Ay^{to} de Mad^d 1^a 63-161.

D. Pedro Blanco Adm^{or} de la
 Congⁿ de P. P. Misioneros del Salvador
 Jue^{es} de la casa n.^o 3, m.^a 230 c.
 del Leon pidiendo dic.^a p.^a construirla
 de nueva planta

Plan de la fachada que se va a construir de nueva planta en la casa
numero 3. manzana 25.ª calle del Sol, aguada a la de Cantarranas.

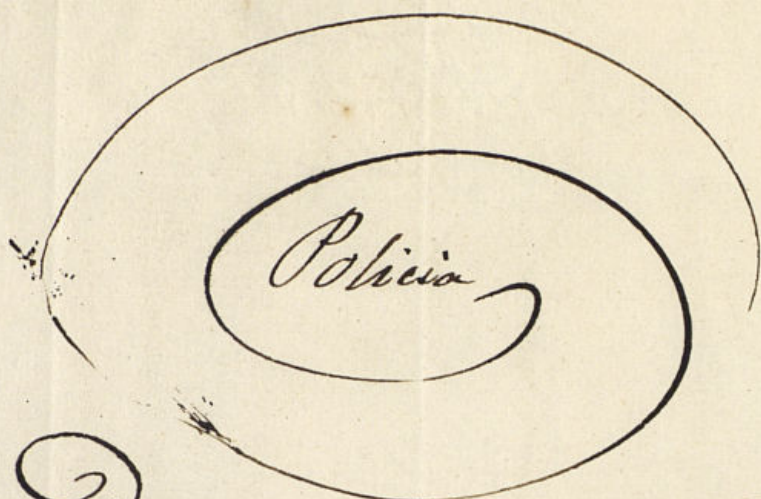
En cumplimiento del anterior Decreto de V. S. al que precede el Acuerdo del Excmo. Ayuntamiento he visto y reconocido la alineación de las fachadas que el interesado en esta solicitud intenta hacer en la casa que le pertenece en la Calle del León equidistante a la de Cantarranas n.º 3 de la manr.ª 230, teniendo a esta setenta pies y a la del León treinta y dos y medio, sin que en estas dos líneas dejen ni tomen del público parte alguna por existir actualmente el ángulo con dirección recta a la nueva casa que en la dha. Calle del León se distingue con el número 17 en la manr.ª 228 donde está la botica q. forma el ángulo fronterizo en la calle de Cantarranas, guardando también la debida rectitud con la casa contigua n.º q. acaba de construirse en la calle del León; por lo que no encuentro reparo en que el Excmo. Ayuntamiento conceda la licencia q. se solicita en vrd. de estar arreglado el citado diseño, pero con la precisa circunstancia de que los cimientos se han de construir sobre terreno firme dándoles la suficiente profundidad y cuatro pies de grueso de buena mampostería de pedernal o piedra sólida con la

competente mezcla de cal y arena hasta la superficie del plan terreno, donde retallándose medio pie por cada lado se sentará la cantería de piedra berroqueña de buen grano, hasta el piso principal como demuestra el diseño y los arcos adintelados de la misma piedra, con exceso para la seguridad de la finca y mejor decoración que la que prescriben las dos hiladas que por ordenanza de la Policía Urbana está mandado observar; en este piso se retallará un cuarto de pie por la parte interior en ambas fachadas, hasta el cuarto segundo, continuando hasta el tercero de dos pies y medio de grueso y desde aquí de dos y cuarto hasta recibir el alero que será de madera descubierta, compuesto de solera moldada, modillones o canecillos y corona con moldura superior y canalón de plomo u. gadelata bien afianzado que recoja las aguas del cubierto con vertederos de dos pies lo menos de largo que las arroje fuera de la acera, recibiendo las boquillas, caballetes y respaldos con yeso negro. Igualmente las buhardillas se construirán a plomo de los huecos, como manifiesta el diseño, dejando las rejas del piso bajo embebidas al filo exterior de la fachada y los balcones del piso principal con pie y medio de vuelo, uno en el segundo y medio en el tercero, apartando las a...

su ancho un pie de las mochetas para su seguridad,
quedando las patillas recibidas en el grueso de la pa-
red un pie por lo menos. En las puertas no habrá ba-
tiente ni peldaño alguno que salga fuera del bas de la
fachada, impidiendo el tránsito público: sentando en
la acera loas de piedra barroquina de tres pies de
ancho por medio de grueso, sin que en ellas se puedan
romper humbreras a los sótanos pues estas deben co-
locarse en lo interior de la posesion entre las mo-
chetas de las puertas o verticales y a plomo de los
huecos de fachada, dejando por último esta revocada
decentemente con arreglo a un buen orden de construc-
cion y avasando a V. S. estando sentada la cantería y
coronada la fachada con el alero como queda indi-
cado, p.º cuyos reconocimientos se servirá V. S. dar
las ordenes oportunas que sean de su agrado. Ma-
drid 27 de febrero de 1832.

Concedese la licencia pedida con arreglo a lo q.º se informa, y dese
por certificaⁿ

Salte del Leon, observando el di-
feno presentado, mes. de estar ame-
glado, y con la precisa circunstancia
de que los cin. to. B. (figue el vi-
forme del Arg. to. mayor int. has-
ta su conclusion.)
